PREFET DE LA GIRONDE

SOGIBOIS
4 Chemin de Nodin
33240 SALIGNAC

Objet : Arrêté complémentaire sur demande argumentée de
l'exploitant

Rapport de l'Inspection des installations classées

Plan des stockages

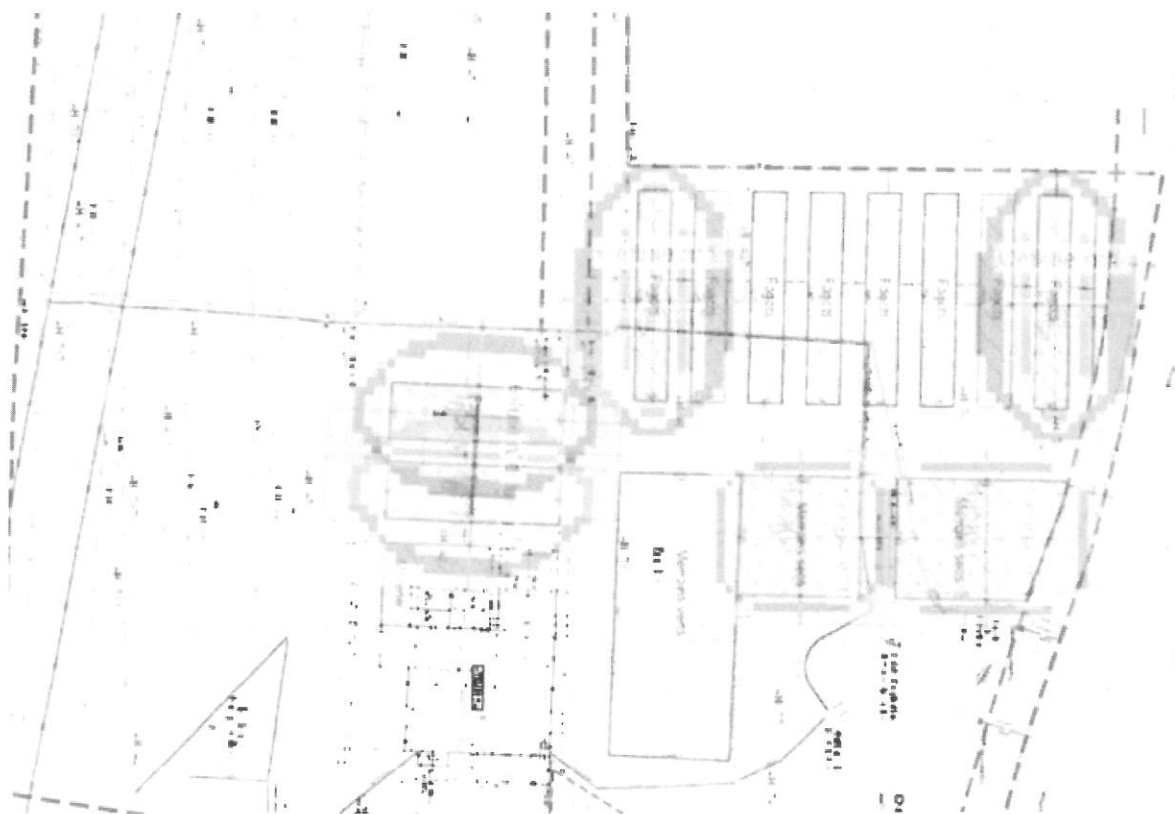
- modification de l'organisation des stockages (stockage de bois sec – rubrique 1532)

L'exploitant a fourni des modélisations d'incendie (logiciel Flumilog). Ces modélisations concluent au confinement des flux thermiques à 5kW/m² dans l'enceinte de l'établissement.

L'exploitant n'a pas modélisé l'incendie des stockages de merrains vert. Ceux-ci sont situés au centre du site et présentent un taux d'humidité et une compacité élevée. Ainsi, leur modélisation n'est pas possible. Toutefois, par mesure de précaution, **l'inspection propose d'imposer à l'exploitant un éloignement de 5m avec les bâtiments.**

La modélisation par Flumilog indique une distance des flux thermiques à 5kW/m² pour un incendie des merrains secs de 3m et préconise de retenir une distance de 5 m.

De même, l'exploitant n'a pas modélisé le stockage d'écorce situé sur une parcelle adjacente. **L'inspection propose d'imposer une distance de 6 m entre le stockage d'écorce et la limite de propriété (article 2.4.3 de l'arrêté ministériel du 5/12/2016 applicable à la rubrique 1532) .**

Le projet d'arrêté préfectoral prévoit donc de prescrire la nouvelle organisation proposée.
